**БЛОКИ УНИВЕРСАЛЬНЫХ ШТАМПОВ СОВМЕЩЕННОГО
ДЕЙСТВИЯ ДЛЯ ОБРЕЗКИ ОБЛОЯ И ПРОБИВКИ
ОТВЕРСТИЯ У КРУГЛЫХ В ПЛАНЕ ШТАМПОВАННЫХ
ПОКОВОК НА КРИВОШИПНЫХ ПРЕССАХ**

**ГОСТ
23211-78**

Изменение № 1 ГОСТ 23211—78 Блоки универсальных штампов совмещенного действия для обрезки облоя и пробивки отверстия у круглых в плане штампованных поковок на кривошипных прессах. Конструкция и размеры

Черт. 2

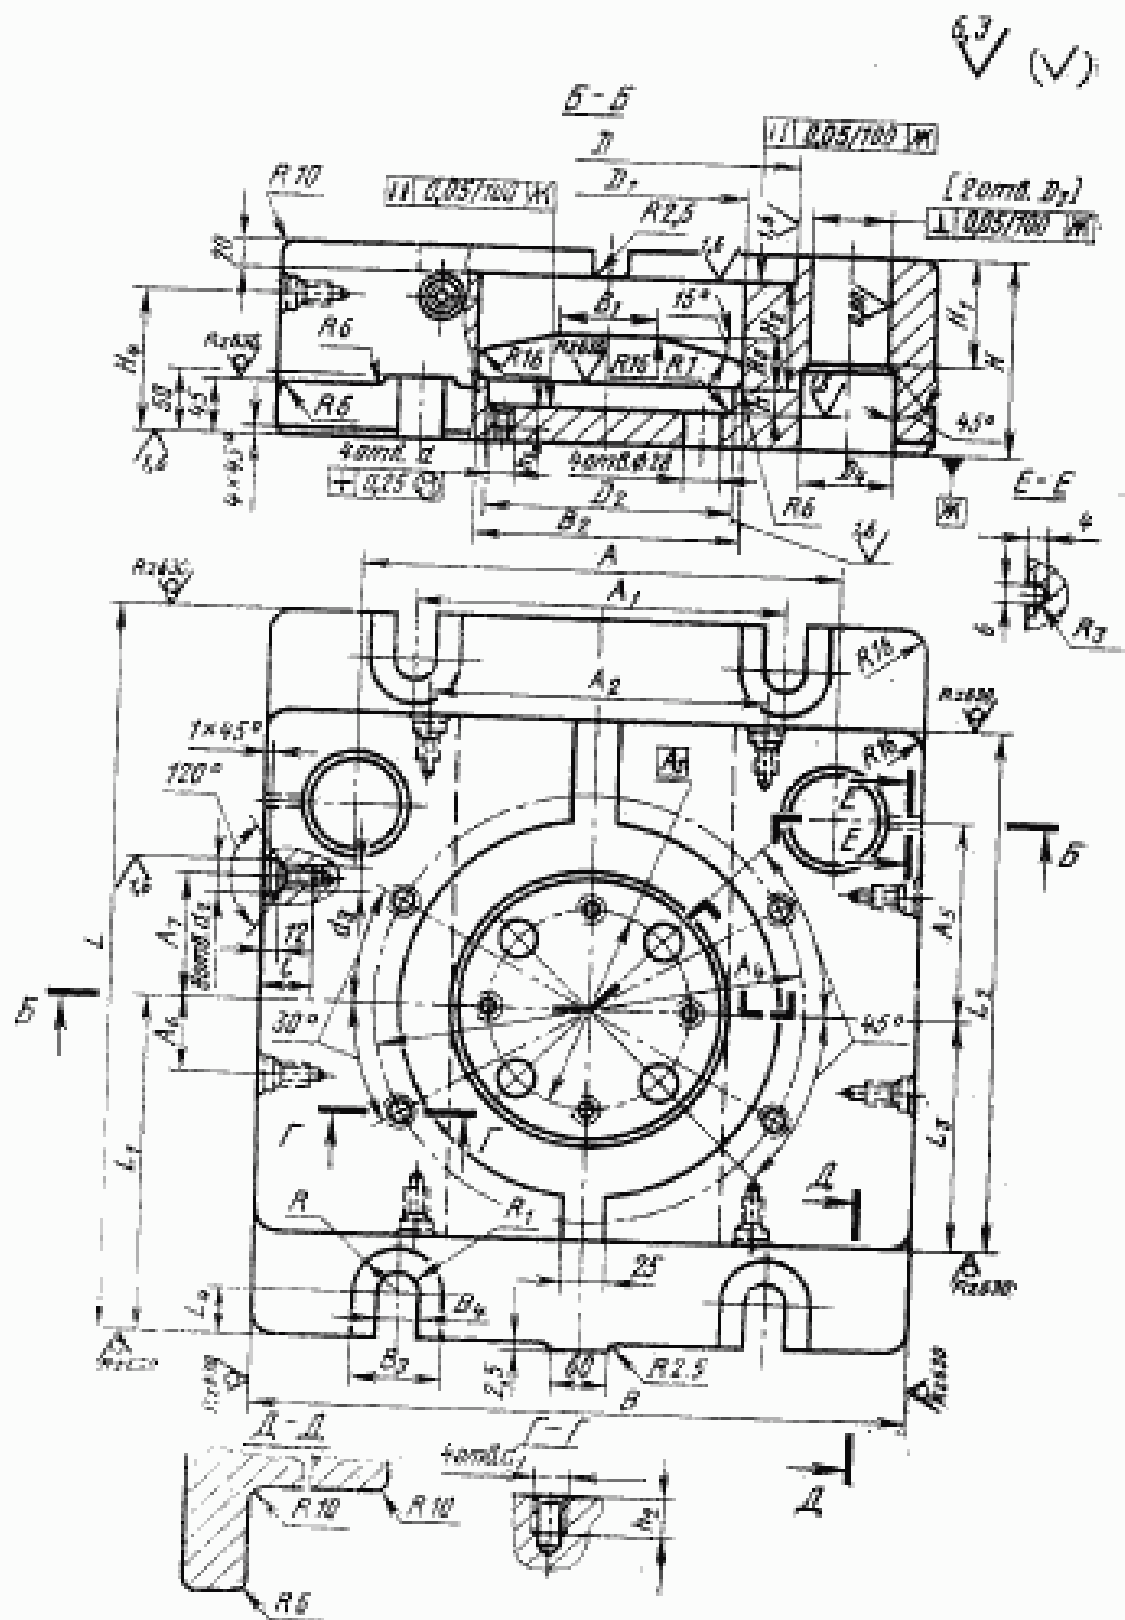
Пункты 3, 4. Чертежи 2, 3. Заменить обозначение:

Черт. 2

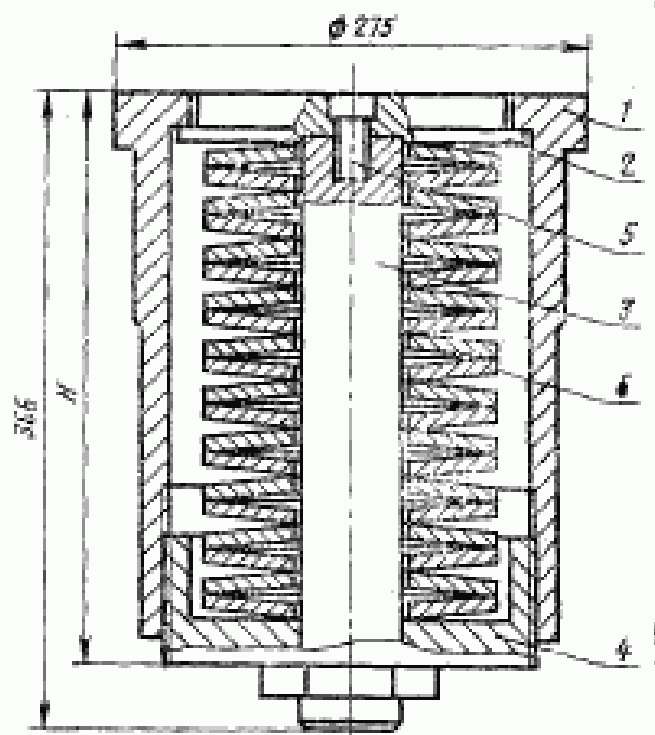
Приложение 3. Пункт 1. Чертеж 2. Подрисовочная подпись. Заменить ссылку: ГОСТ 3057—54 на ГОСТ 3057—79.
